Projet minier Windfall

Réponse à la demande
de renseignements
supplémentaires

PROJET MINIER WINDFALL –
ÉTUDE D'IMPACT SUR
L'ENVIRONNEMENT

RÉPONSES À LA DEMANDE DE
RENSEIGNEMENTS
SUPPLÉMENTAIRES

Figure RQC3-1-1 Concentration de nitrite dans le bassin de polissage et dans certains lacs en aval via la série temporelle moyenne modélisée par rapport à l'OER

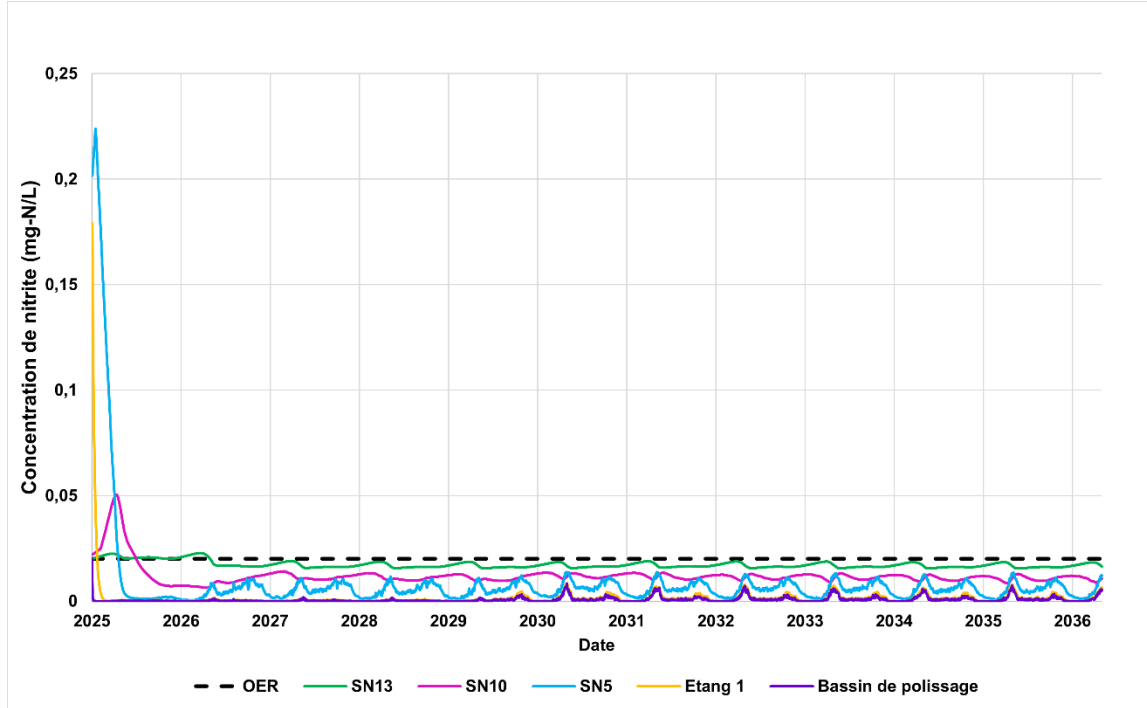
Le promoteur indique que la concentration anticipée en chlorures, qui constitue un facteur modulant la toxicité des nitrites, atteindra 3 mg/L, soit une valeur supérieure à la concentration de 2 mg/L utilisée pour le calcul des objectifs environnementaux de rejet (OER). Les OER sont considérés pour préserver le milieu récepteur avant les impacts du projet. Les changements apportés à la physico-chimie de l'eau par les activités minières ne sont pas une solution acceptable pour diminuer le risque environnemental de certains contaminants. L'approche privilégiée pour garder l'intégrité du milieu récepteur demeure la réduction à la source des contaminants. Le promoteur doit proposer une mesure d'atténuation qui vise le respect des OER fournis au promoteur.

Le modèle de dilution a été mis à jour avec le nouveau terme source nitritique pour le ruissellement des stériles et les résultats clés sont présentés ci-dessous. Un résumé complet de la mise à jour du modèle est fourni dans un addendum (annexe RQC3-1; WSP, 2026) à l'étude de dilution (WSP, 2025b). L'application de ce terme source mis à jour pour le nitrite devrait mieux refléter la concentration attendue de nitrite provenant du stockage de stériles, et les résultats du modèle mis à jour du bassin de polissage vers l'environnement sont toujours en dessous de l'OER. Dans les lacs en aval, la concentration de nitrite commence au-dessus de l'OER dans le modèle, car la qualité initiale de l'eau et les termes de la source naturelle de ruissellement sont égaux ou supérieurs à l'OER (tableau RQC3-1-1). Les figures RQC3-1-1 et RCQ3-1-2 montrent la série temporelle continue des concentrations de nitrites dans le bassin de polissage et certains lacs sélectionnés testés par rapport à l'OER pour la série temporelle moyenne et du 92^e percentile respectivement, incluant les concentrations initialement élevées de nitrites dues à la condition naturelle de base élevée. En 18 mois, tous les lacs en aval présentent des qualités d'eau durables à long terme inférieures à l'OER pour les nitrites. Les tableaux RQC3-1-2 et RQC3-1-3 montrent la concentration maximale mensuelle de nitrites dans le bassin de polissage et dans chaque lac en aval après le 18^e mois modélisé pour la série chronologique moyenne et du 92^e percentile respectivement.
